TRANS/WP.29/2001/33  
12 April 2001

**ПРЕДЛОЖЕНИЕ ПО ПРОЕКТУ ДОПОЛНЕНИЯ 6 К ПОПРАВКАМ  
СЕРИИ 09 К ПРАВИЛАМ № 13**

(Торможение)

Передано Рабочей группой по вопросам торможения и ходовой части (GRRF)

"Приложение 12, добавление 1, рисунки 6, 7 и 8 изменить следующим образом:

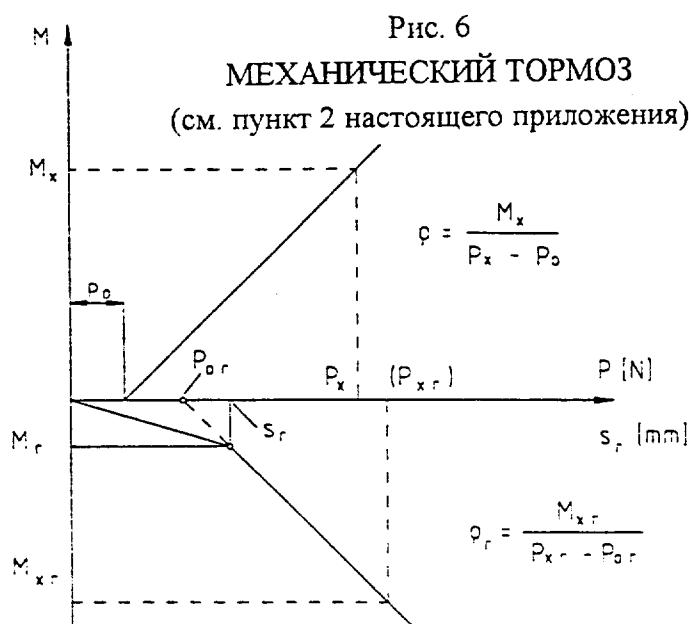
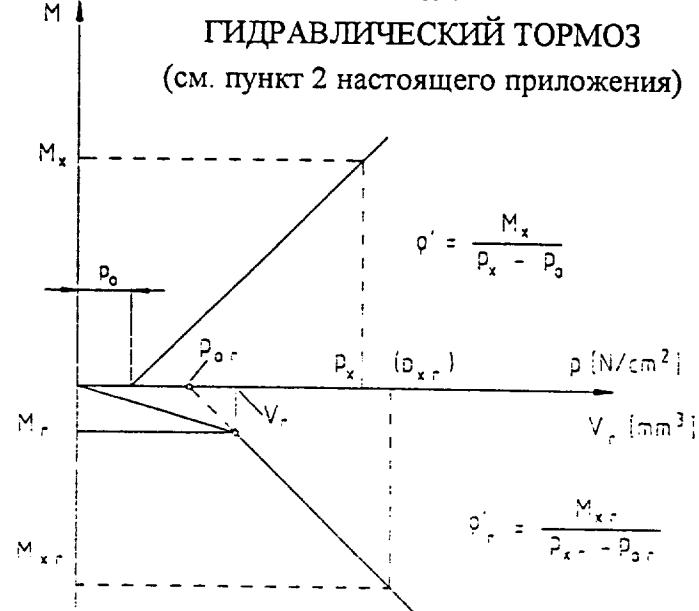
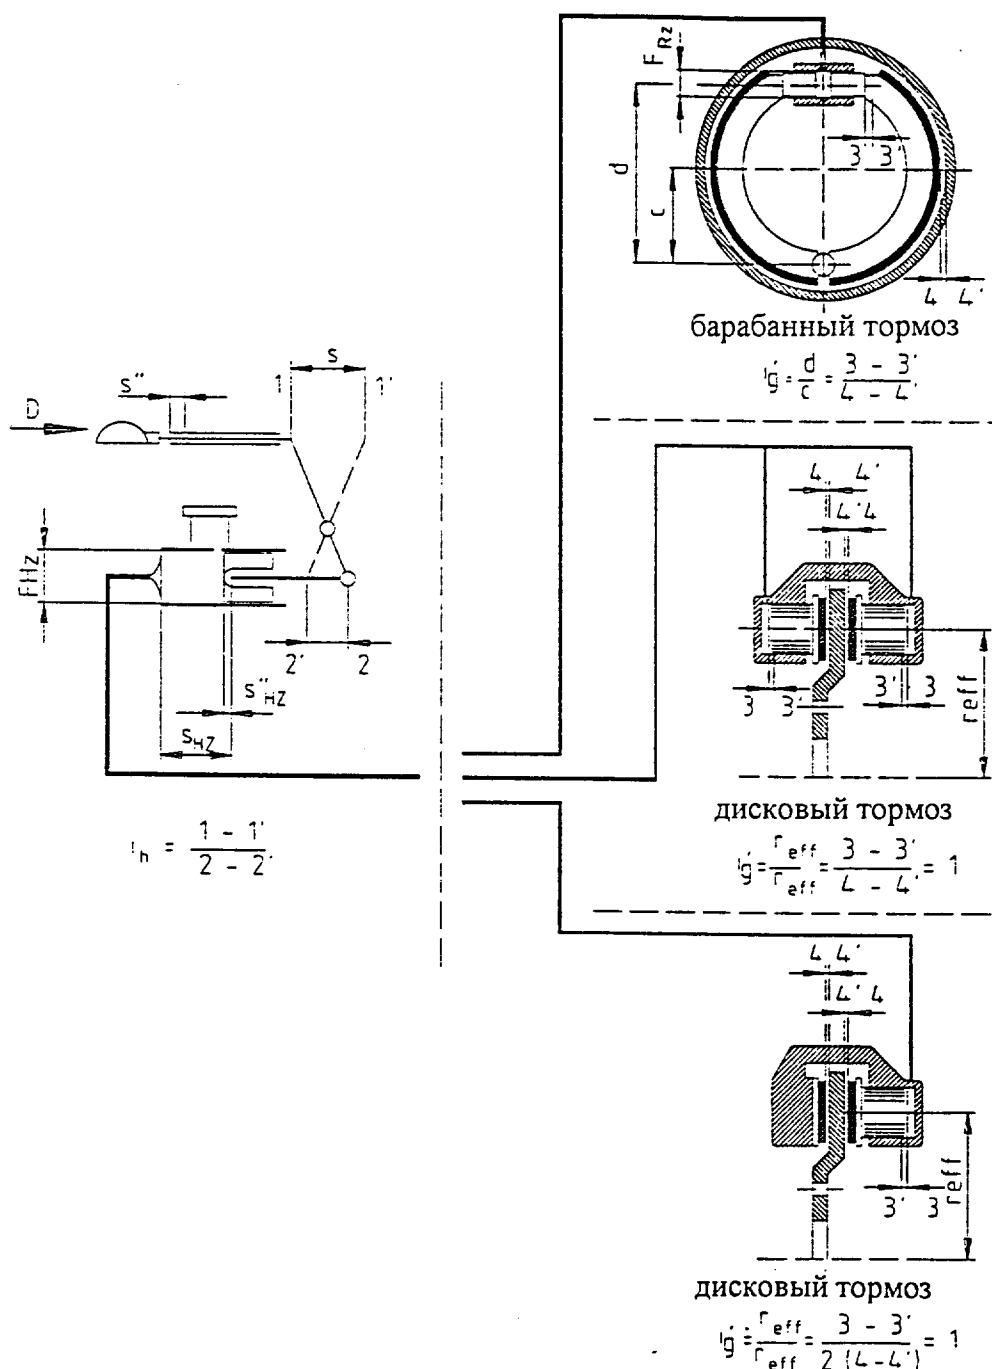
"2.2.19.1  $s_{Hz}$ : ход главного цилиндра, выраженный в миллиметрах, как показано на рис. 8;

2.2.19.2  $s''_{Hz}$ : свободный ход главного цилиндра, выраженный в миллиметрах, на поршневом штоке, как показано на рис. 8;".

2.3.6  $P_o$ : усилие возврата тормоза при движении прицепа вперед, т.е. на диаграмме  $M = f(P)$  величина силы  $P$  в точке пересечения линии продолжения этой функции с осью абсцисс (см. рис. 6 в добавлении 1 к настоящему приложению);".

"2.3.6.1  $P_{or}$ : усилие возврата тормоза при движении прицепа назад (см. рис. 6 в добавлении 1 к настоящему приложению);".

"2.4.6  $p_o$ : давление возврата в тормозном цилиндре при движении прицепа вперед, т.е. на диаграмме  $M = f(p)$  величина давления  $p$  в точке пересечения линии продолжения этой функции с осью абсцисс (см. рис. 7 в добавлении 1 к настоящему приложению);".

"2.4.6.1  $p_{or}$ : давление возврата тормоза при движении прицепа назад (см. рис. 7 в добавлении 1 к настоящему приложению);".

7.3.3.3 максимальный тормозной момент  $M_r$  до максимального допустимого хода  $s_r$  при движении прицепа назад (см. рис. 6 в добавлении 1 к настоящему приложению);

7.3.3.4 максимальный допустимый ход рычага управления тормозом при движении прицепа назад (см. рис. 6 в добавлении 1 к настоящему приложению).

7.4.1 понижающее передаточное отношение  $i_g'$  (см. рис. 8 в добавлении 1 к настоящему приложению);

7.4.3.3 максимальный тормозной момент  $M_r$  до максимального допустимого объема жидкости  $V_r$  при движении прицепа назад (см. рис. 7 в добавлении 1 к настоящему приложению);

7.4.3.4 максимальный допустимый объем поглощения жидкости  $V_r$  на одном колесном тормозе при движении прицепа назад (см. рис. 7 в добавлении 1);
